論点 1 1 作業時の被ばく

論点 1 1 - 1 MOX新燃料の取扱い

論点 11-2 使用済MOX燃料の取扱い

図 11-1 MOX 新燃料取扱い時の被ばく低減対策

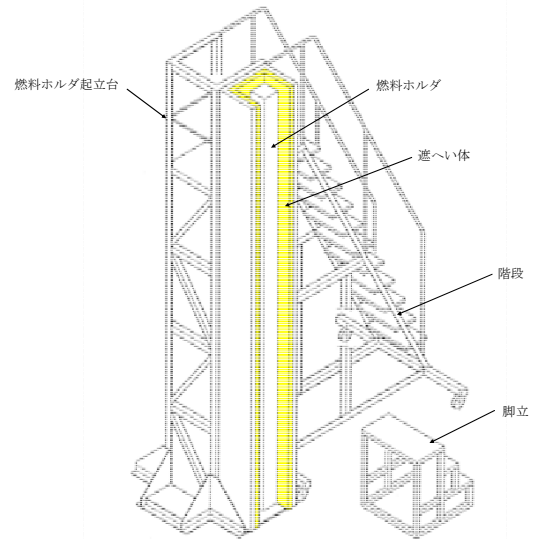
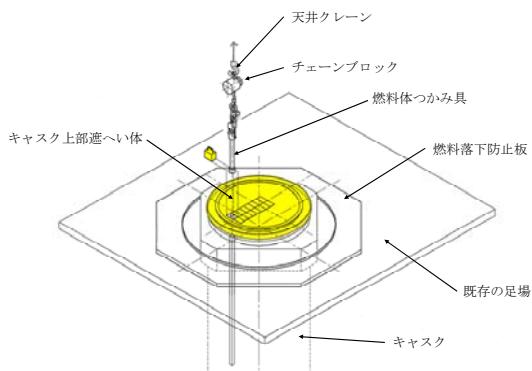
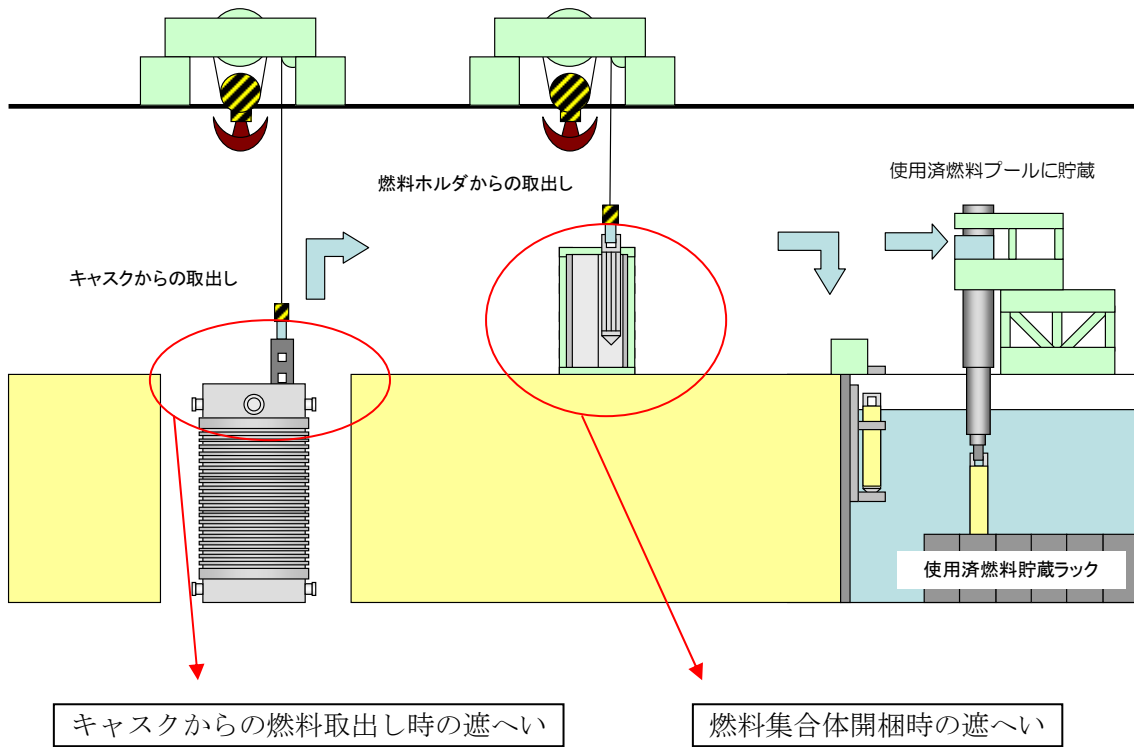
MOX燃料は新燃料でもウラン燃料より放射線が強く、輸送や検査時等における燃料取扱時に作業員の被ばくが大きくなるのではないかと。また、燃料取扱中に燃料落下事故が発生した際、ウラン燃料と比較して影響が大きくなるのではないかと。

- ・ 燃料表面の線量率はウラン燃料の300倍近くあり、扱いにくい。さらに、再処理から時間を経たプルトニウムを使用した場合、プルトニウム241のベータ崩壊によるアメリシウム241の割合が増え強いガンマ線を出し、作業時の被ばく量を増大させる。
- ・ 表面線量率のデータはどのような「古さ」のプルトニウムを使ったのか、明らかにすべき。
- ・ 計画被ばく線量は最大でどのくらいになると推定しているか、被ばく線量を示すべき。
- ・ 作業員の被曝線量が増える。
- ・ MOX燃料がウラン燃料より放射線が高く、人体に内部被ばくをもたらすおそれがある。作業員の健康を守るための対策はどうか。
- ・ MOX燃料に含まれるプルトニウムは、ウランと比較し放射線が強い。
- ・ 燃料の製造から、輸送、保管、装荷作業などの各過程で、労働者や一般公衆への被曝の危険性を増大させる。

- ・ この解析例をもとに燃料の貯蔵設備及び取扱い設備は、放射線業務従事者の被ばくを、合理的かつできる限り低減する設計とする。なお、MOX新燃料の取扱いに当っては遠隔操作による燃料との距離の確保や燃料近辺での作業時間の短縮、必要に応じた遮へい体の設置等の被ばく低減対策を講じる。(図 11-1)
- ・ 先行電力におけるMOX燃料の線量当量率の実績は以下のとおり。

図 11-2 使用済MOX燃料取い時の被ばく低減対策

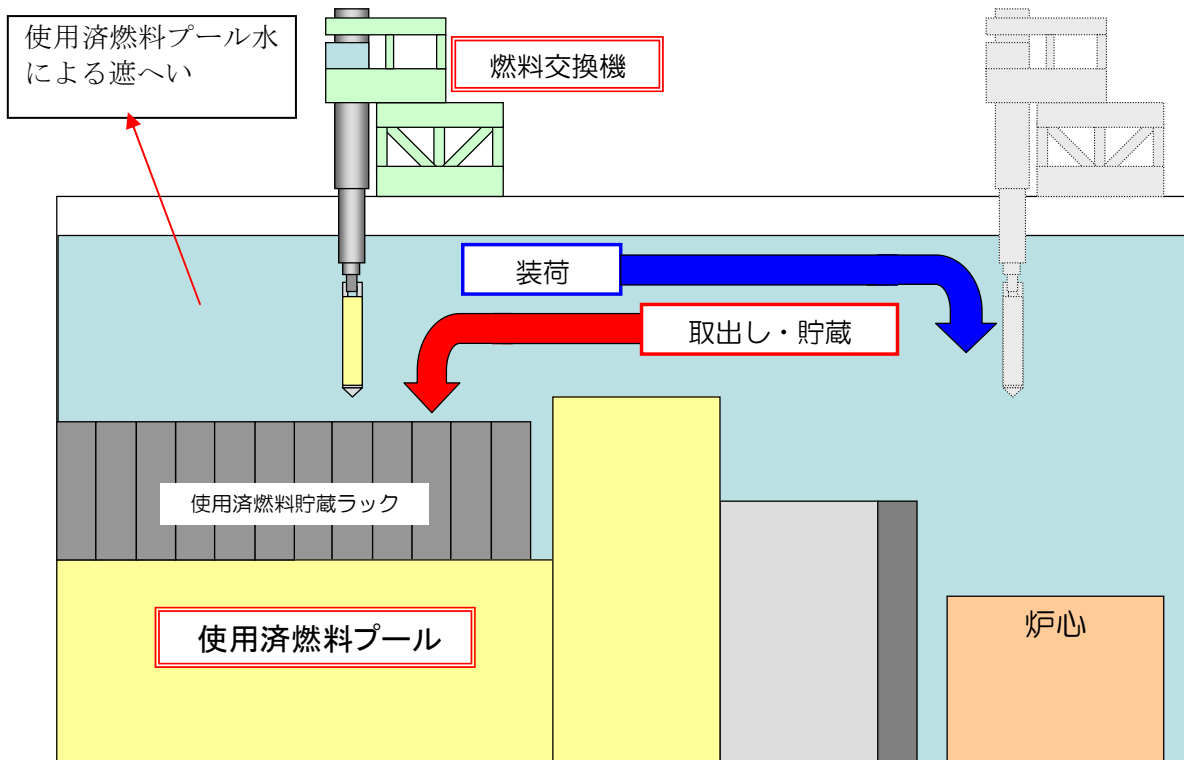
使用済MOX燃料は、使用済ウラン燃料に比べて放射線が強くなるが、使用済MOX燃料を貯蔵することにより作業エリアの線量が高くなることはないか。

- ・ 作業者の被ばく線量（推定値）を使用済ウラン燃料と比較して示すべき。
- ・ 使用済MOX燃料は防護が難しいガンマ線や中性子線が多くなるといわれている。そのため、作業者の被ばくが増えることが心配される。

- ・ 使用済MOX燃料は使用済ウラン燃料と同様に、使用済燃料プール内の使用済燃料貯蔵ラックに貯蔵される（図 11-2）。中性子、ガンマ線はプール水、底部および壁面のコンクリートにより遮へいされる。プール水は放射線の遮へいに必要な水深を確保しており、コンクリートも放射線の遮へいに十分な厚さを有していることから、作業エリアを含め、周辺の線量が高くなることはない。
